# K断層 調査位置図

修正後  
 第833回審査会合  
 資料1 修正

K断層調査位置図

# K断層の性状(2-1ピット)

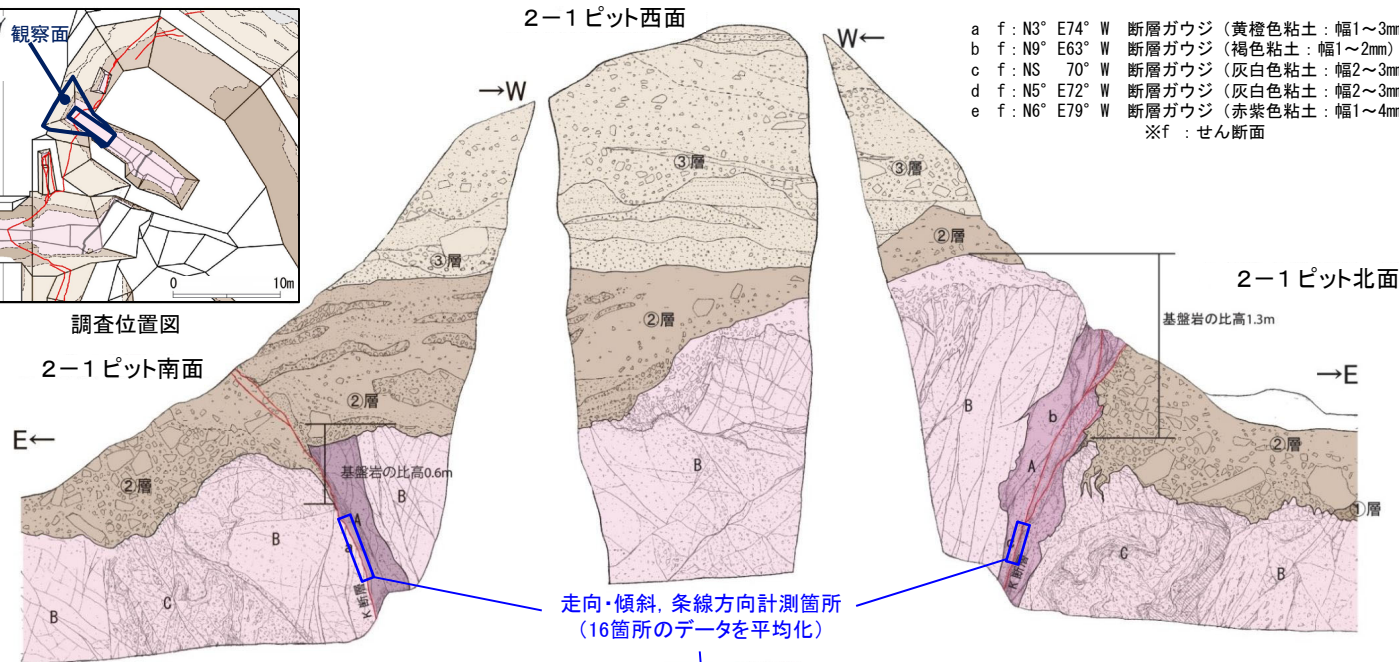
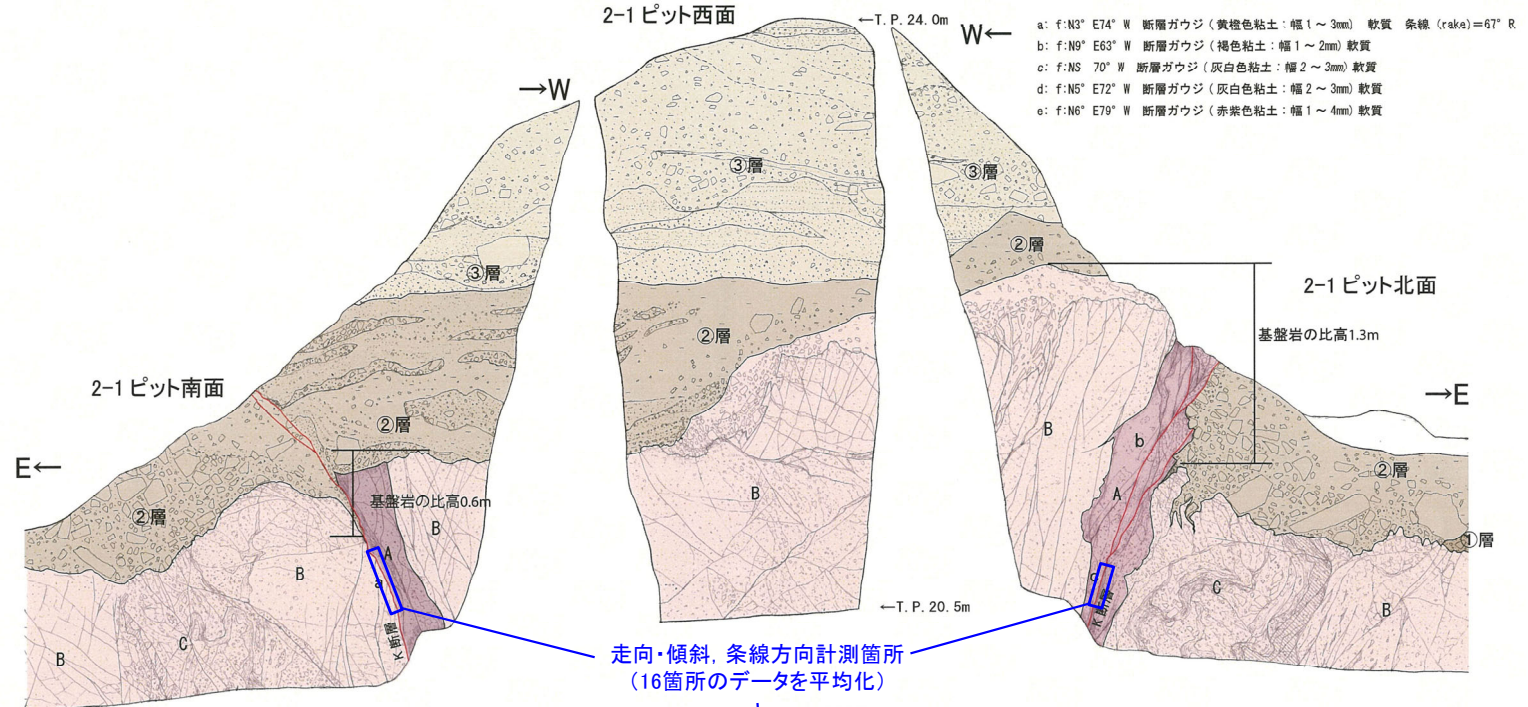
80 : ②層の色調修正  
③層の色調修正

スケッチ名：D-1トレンチ 2-1ピット 1/20 北面下部(1/6) スケッチ

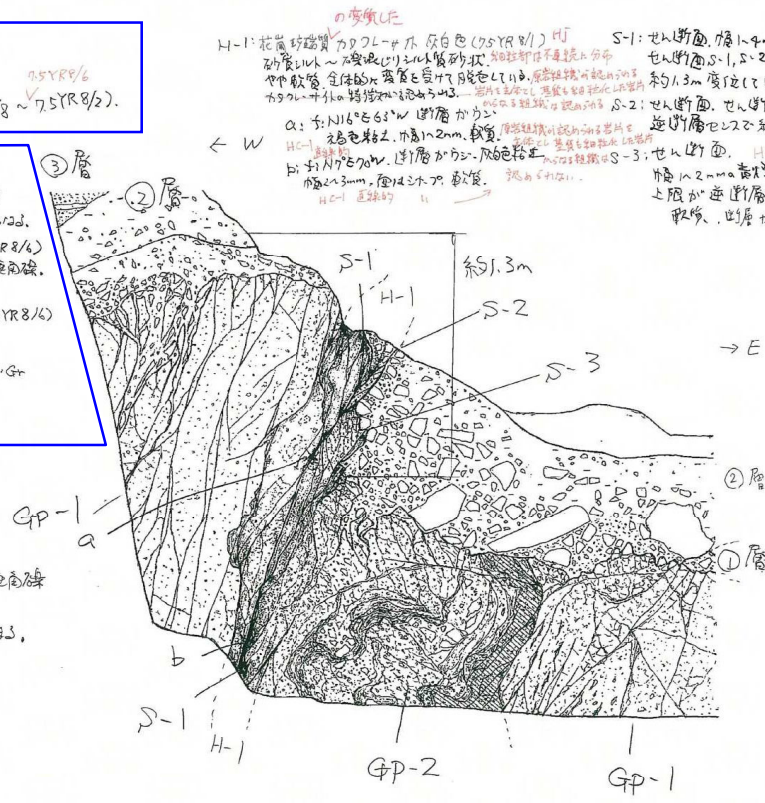
青枠：②層、③層の色調に関する部分

スケッチ名: D-1トレンチ 2-1ピット 1/20 南面下部(3/6) スケッチ

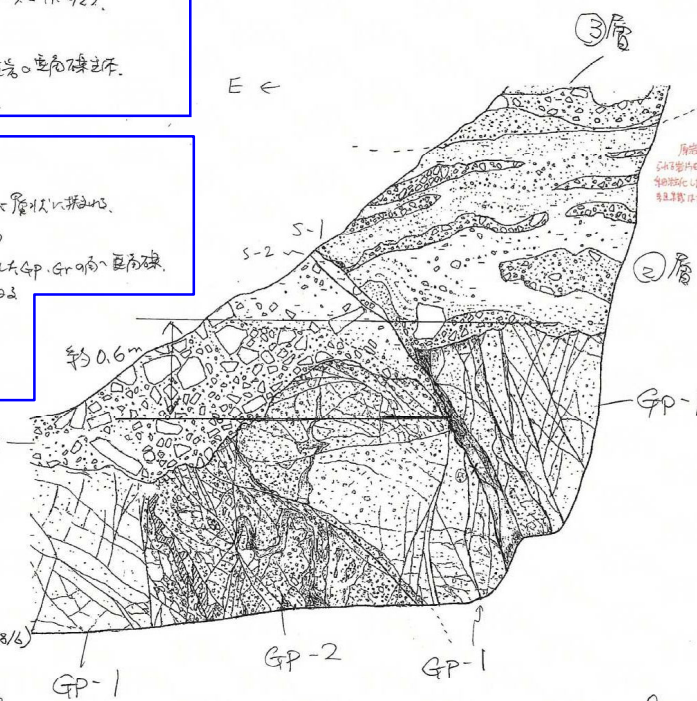
青枠：②層、③層の色調に関する部分

No.	地層の性状に関する記事	適正化すべき記事内容	スケッチ原図(第四系)										スケッチ原図(第三系)	記事・スケッチを削除・変更・追加した理由		
			地質名	粒定規模、礫の産出、形状、数量、偏り具合	礫の風化、含有物(有機質、頁岩など)	その他、断面と異なる状況や特徴的な状況がある場合、それらについて記す	地層境界	地層境界の理由(記事の記載と異なる場合は、その理由も併せて記す)	堆積構造	管理、管理、統合など	土壌化など、堆積環境、地質取組を色調示すもの	走向・傾斜			走向・傾斜 ・堆積構造やせん断面の走向・傾斜を記載。 ・その面を最も代表する箇所を指定するよう記す。局所的に異なる方向が変化している箇所では測定しない。	地質名
1	緑泥質シルト質砂砂 層一、黄褐色、灰白色(SYR1/0~2SYR0.2)。 基質はシルト、細一中砂主体。 粒径は500μm以下の風化程度程度の重角礫主体。 砂層厚が読み、測法が悪い。	緑泥質シルト質砂砂 層一、黄褐色、灰白色(SYR1/0~2SYR0.2)。 基質はシルト、細一中砂主体。 粒径は500μm以下の風化程度程度の重角礫主体。 砂層厚が読み、測法が悪い。	0	0	0	-	-	0	0	-	0	-	-	-	-	色調の記号を追加
2	緑泥質砂質シルト質砂砂 シルト質砂砂は主に東側に分布する。 砂質シルト質砂砂は緑泥質シルト質砂砂中に層状に含まれる。 明褐色~暗褐色(1.5YR7/1~1.5YR6/0) 緑泥質シルト質砂砂の粒径は500μm以下の風化したOp・Oの角一重角礫。 粒径は2mm以上と細かいが、含有量は多くなる。 一部に堆積構造が見える。 基質はシルト質砂砂。 シルト質砂砂の粒径は主に500μm以下の風化したOp・Oの角一重角礫を含む。 断面はOp。 基質は砂質シルトからなる。	緑泥質砂質シルト質砂砂 シルト質砂砂は主に東側に分布する。 砂質シルト質砂砂は緑泥質シルト質砂砂中に層状に含まれる。 明褐色~暗褐色(1.5YR7/1~1.5YR6/0) 緑泥質シルト質砂砂の粒径は500μm以下の風化したOp・Oの角一重角礫。 粒径は2mm以上と細かいが、含有量は多くなる。 一部に堆積構造が見える。 基質はシルト質砂砂。 シルト質砂砂の粒径は主に500μm以下の風化したOp・Oの角一重角礫を含む。 断面はOp。 基質は砂質シルトからなる。	0	0	0	-	-	0	0	-	0	-	-	-	-	色調(明褐色~暗褐色)と色調を 異なる記号(1.5YR7/1~1.5YR6/0)が ないため、黄褐色を補 記して色調の記載を修正した。
